Produktänderung RM8-Isolierscheibe

1. ID No. / ID-Nr.: FER 13.001		2. Date of announcement / Datum der Ankündigung: February 22, 2013	
3. Type / Produktgruppe: RM8 insulating washer/ RM8-Isolierscheibe	Old ordering code / Alte Bestell-Nr.: B65812A5000X000	New ordering code / Neue Bestell-Nr.: No change / Keine Änderung	Customer part number / Kundensachnummer:

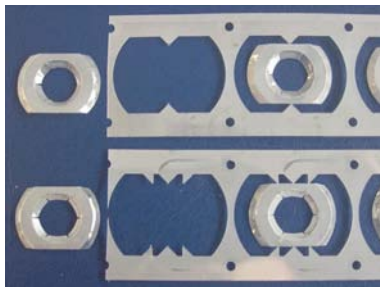
Die Halterung der EPCOS RM8-Isolierscheibe im Trägerband wird verbessert, indem künftig sechs Befestigungspunkte statt bisher zwei angebracht werden. Andere Spezifikationen der Isolierscheibe bleiben unverändert. Die Isolierscheibe wird zur Fixierung des Spulenkörpers in RM8-Ferritkernen verwendet.

Bisher: Zwei Befestigungspunkte

Neu: Sechs Befestigungspunkte

4. Description of change / Beschreibung der Änderung: Change of connection between washer and carrying strip, six connection joints instead of two. / Änderung der Halterung der Isolierscheibe im Trägerband von zwei auf sechs Befestigungspunkte.
